2017년도 문화재위원회

제6차 사적분과위원회 회의록

▣ 회의일시 : 2017. 6. 14 (수요일), 14:00 ~ 20:50

7. 문화재 보존 영향 행위기준(안)

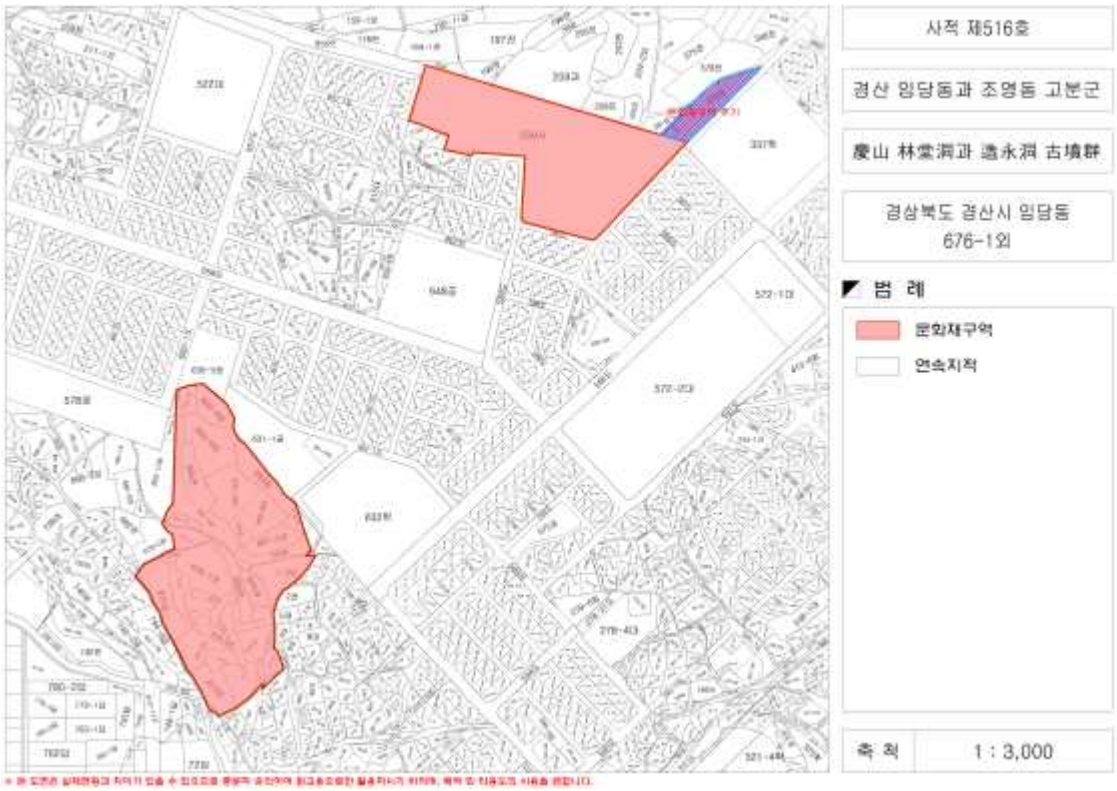
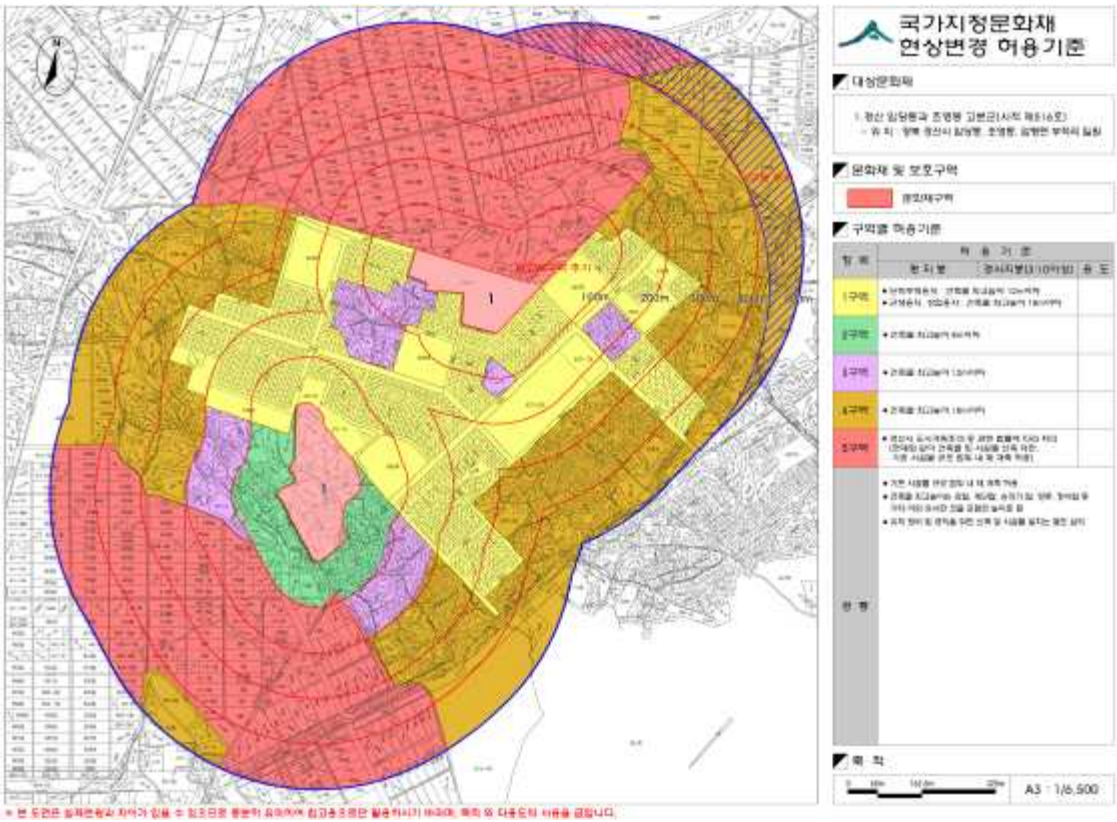
■ 검토의견 : 추가지정에 의해 확대된 범위는 계획과 같이 연접지역의 허용기준을 준용하는 것이 적절한 것으로 사료됨.

(3) 신청내용<**건축행위 등 허용기준 조정(안)**>

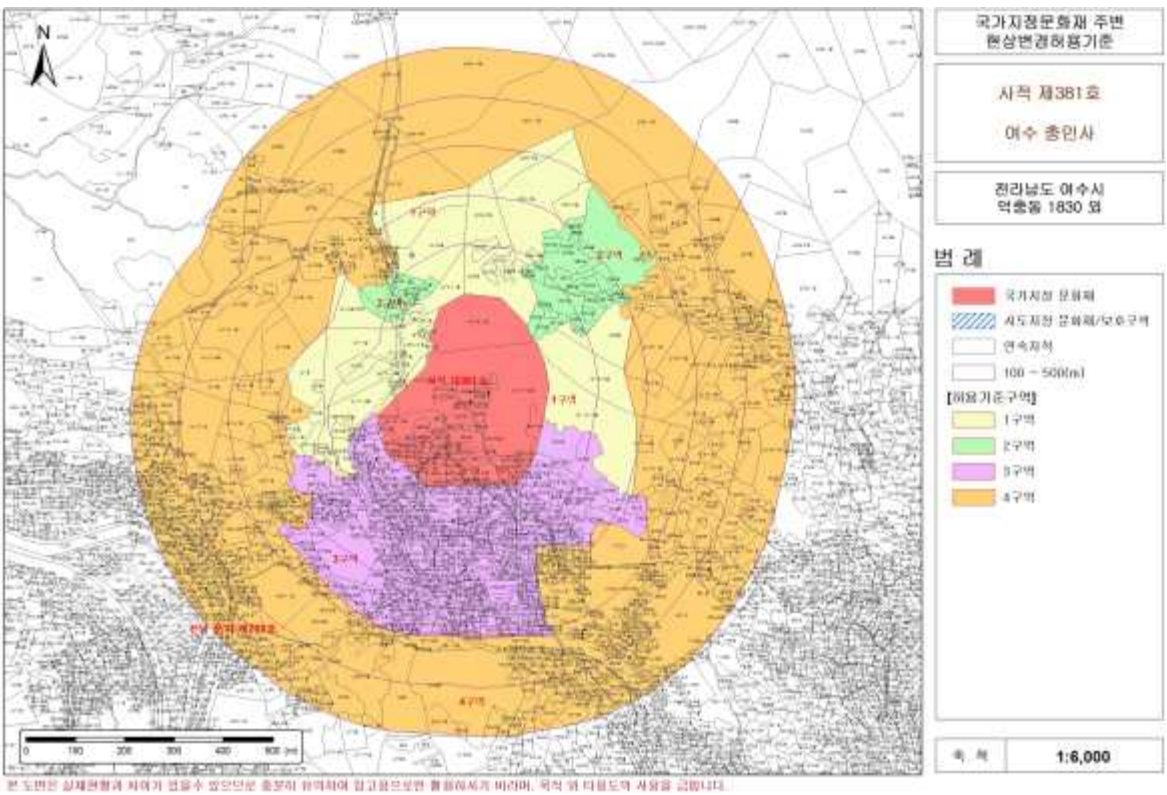
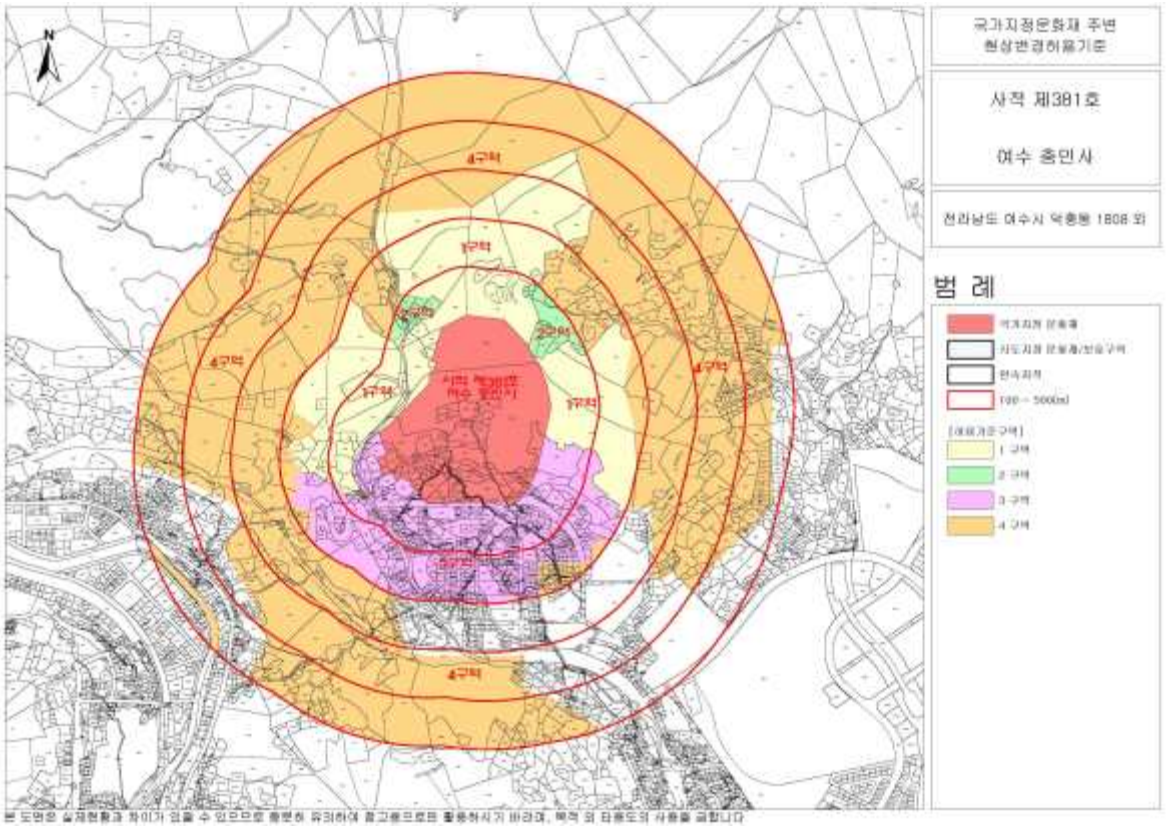
○ 본 건은 여수 충민사의 현상변경 허용기준을 합리적으로 조정하고자 하는 것으로서, 여수 충민사는 이순신 장군은 추모하는 사당임.

(3) 신청내용<**건축행위 등 허용기준 조정(안)**>

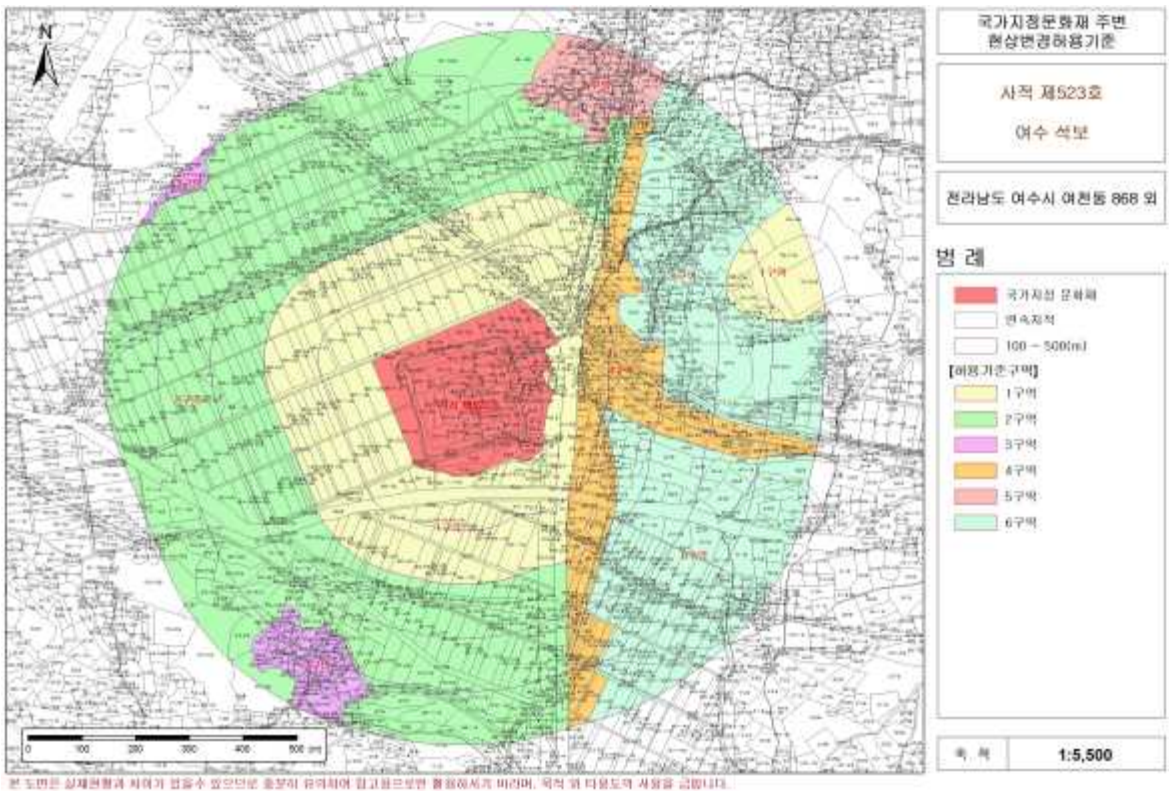
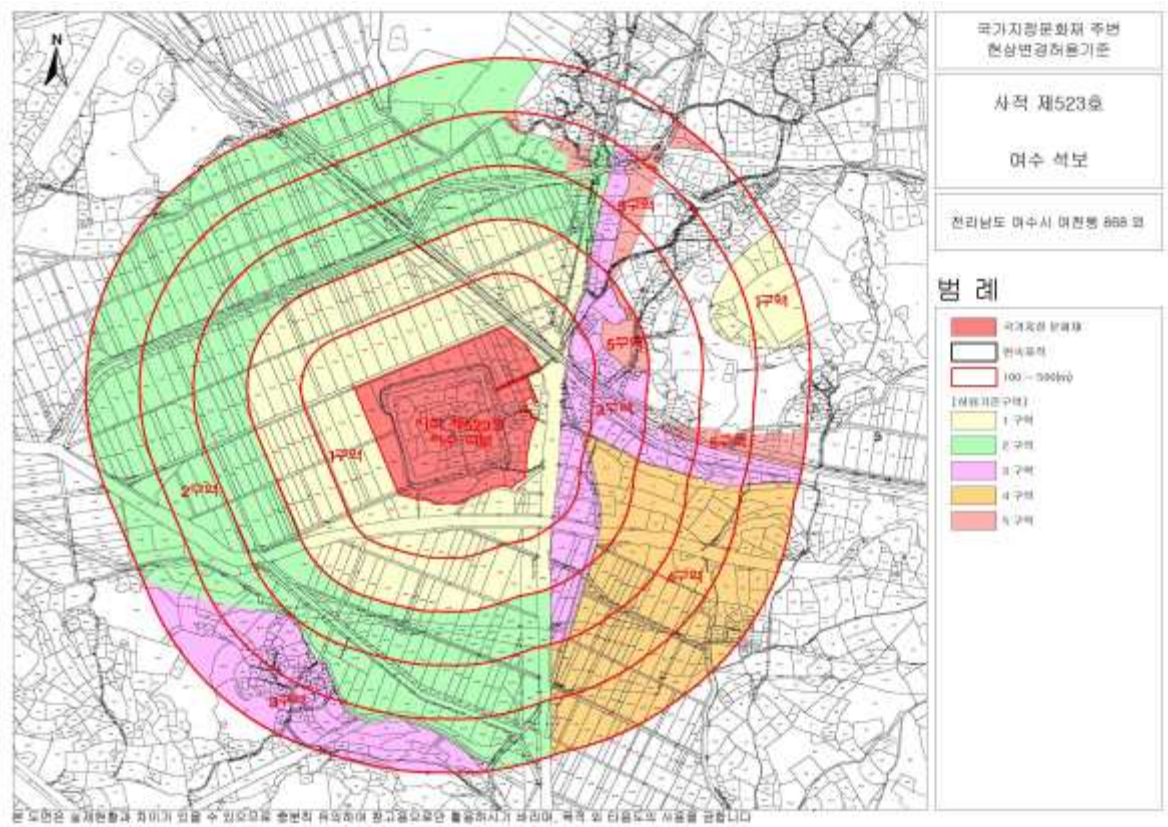
○ 본 건은 여수 석보의 현상변경 허용기준을 합리적으로 조정하고자 하는 것으로서, 처음에는 군사적인 방어위주의 석보(石堡・돌로 쌓은 성)에서 출발하여 점차 관청용 물자비축의 창고와 장시 기능으로 활용되는 등 다양한 성격을 보여주고 있는 유적임.

○ 이러한 현황과 여수 석보의 경관 5대지표(장소성, 조망성, 일체성)를 종합하여 검토하면, 금회 문화재청과 지자체의 협의에 따라 작성한 신청안과 같이, 동측은 주·상·공업지역의 검토 범위를 200m까지로 하고, 그 외 지역은 현황의 개발 정도를 고려하여 가로변은 3층 규모, 그 바깥은 5층 규모로 조망이 유지되어야 하며, 서측은 200m범위는 개별로 심의하고 그 바깥은 2층 규모, 남측의 철도선로에 의해 분절된 마을은 3층 규모로 한다면, 합리적인 현상변경허용기준이 될 것으로 판단됨.

7. 문화재 보존 영향 행위기준(안)

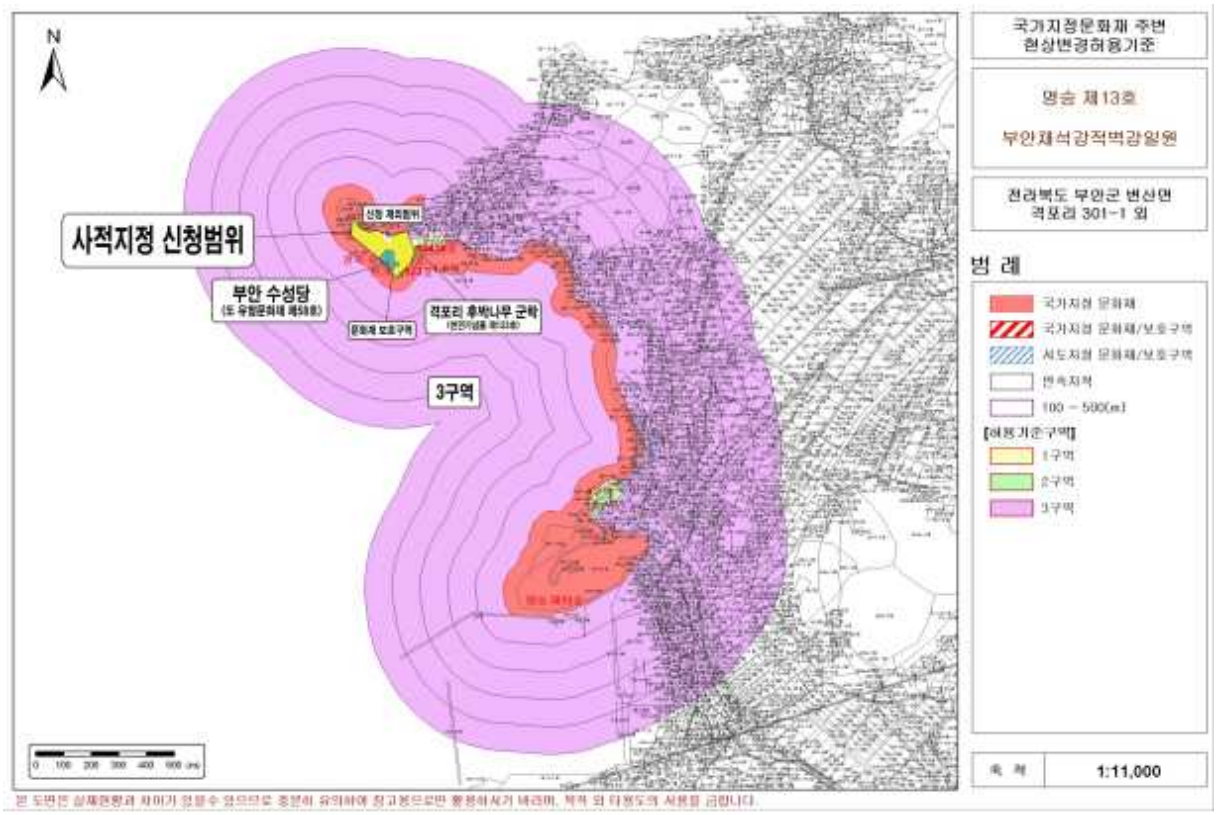
■ 검토의견 : 명승구역에 바다를 3구역으로 하였으나, 사적에서는 문화재의 일체성에서 개별심의구역으로 설정할 필요가 있음.

[기존]

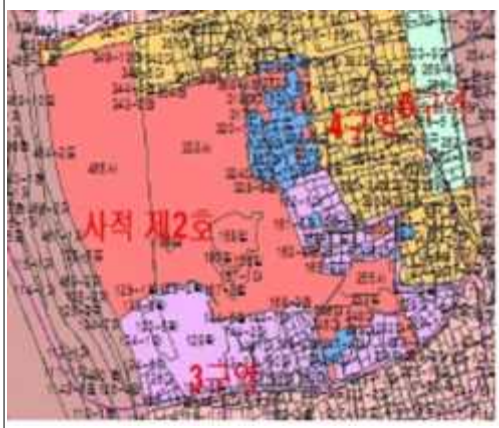
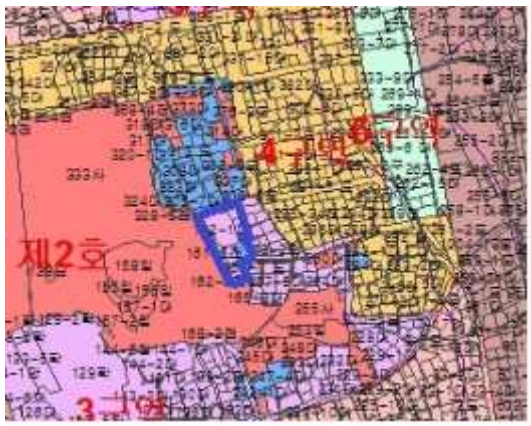
■ 검토의견 : 500m 범위는 확대하되, 현 현상변경허용기준을 준용하는 것이 적절한 것으로 사료됨.

[기존]

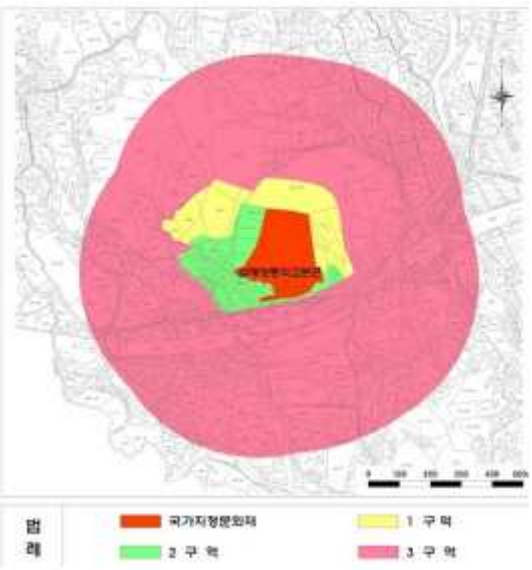
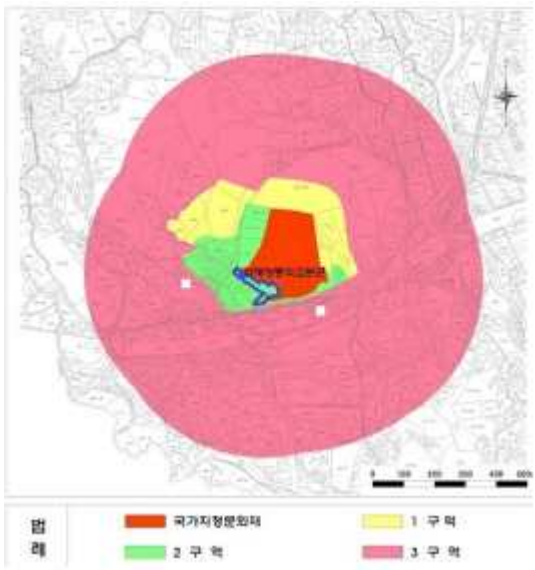
■ 검토의견 : 추가 지정에 의한 500m 범위는 확대되나 현황의 현상변경허용기준을 준용하여도 무방할 것으로 판단됨.

7. 문화재 보존 영향 행위기준(안)

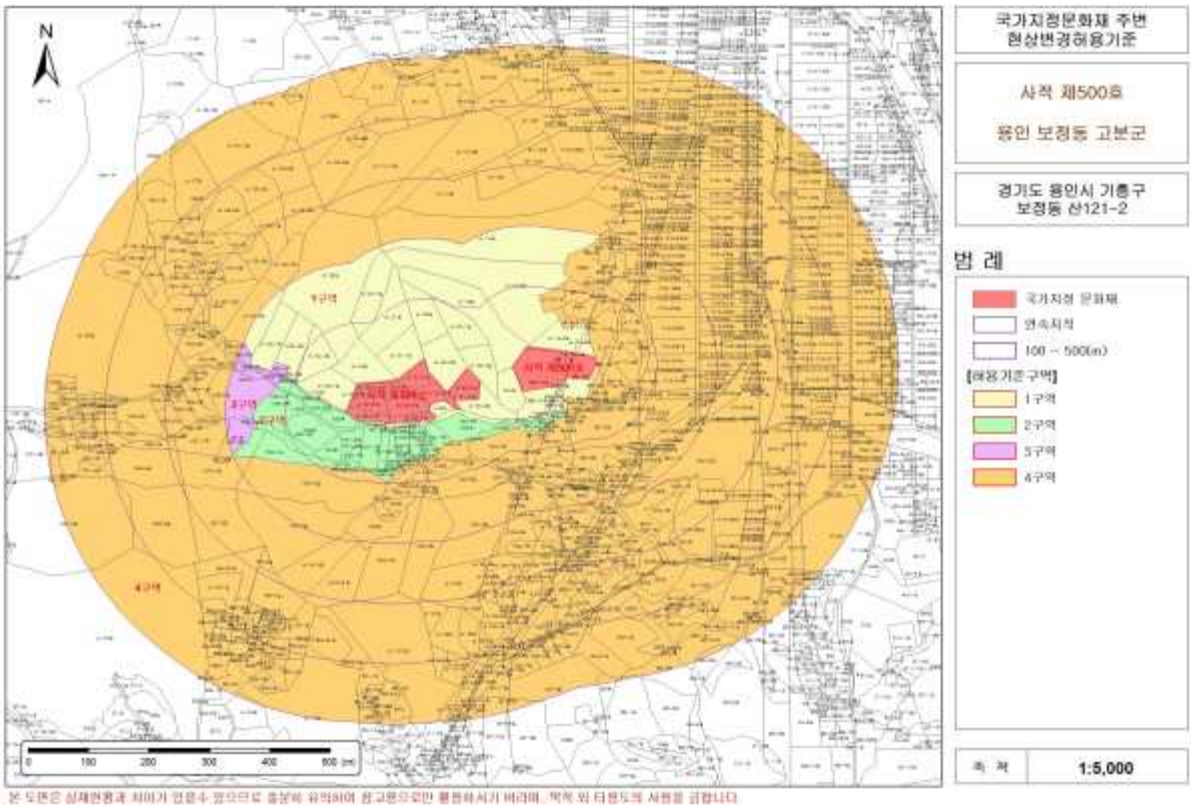
■ 검토의견 : 따로 떨어진 2개소를 지정구역 사이를 추가 지정하고자 하는 것으로서, 역사문화환경의 확대는 없음. 따라서 현황을 유지하는 것이 적절한 것으로 사료됨.

※ 참고자료

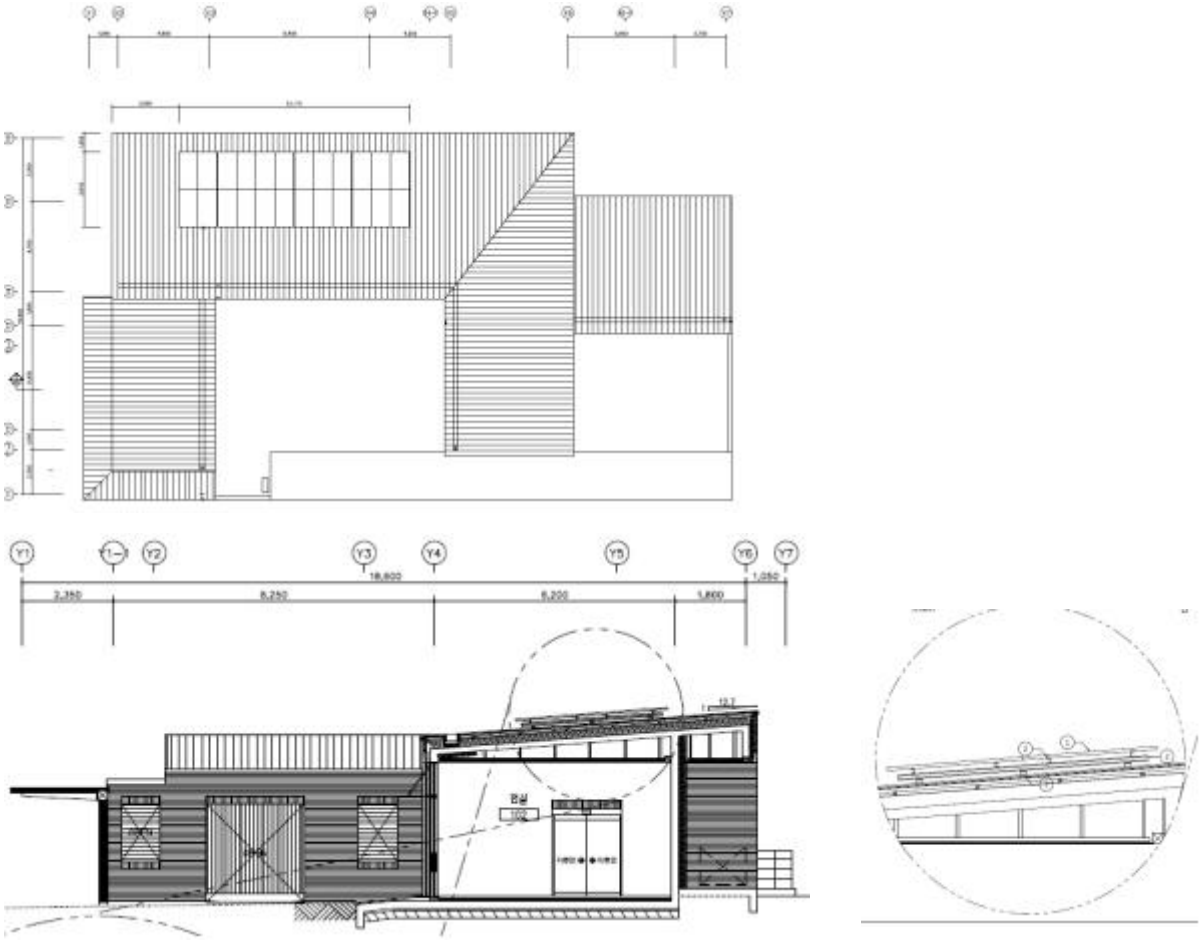
○ 본 건은 서오릉의 역사문화관에 태양광 패널을 설치하고자 하는 것으로서 지붕면에 밀착하여 낮게 구성되어 문화재 경관에 미치는 영향은 적을 것으로 판단됨
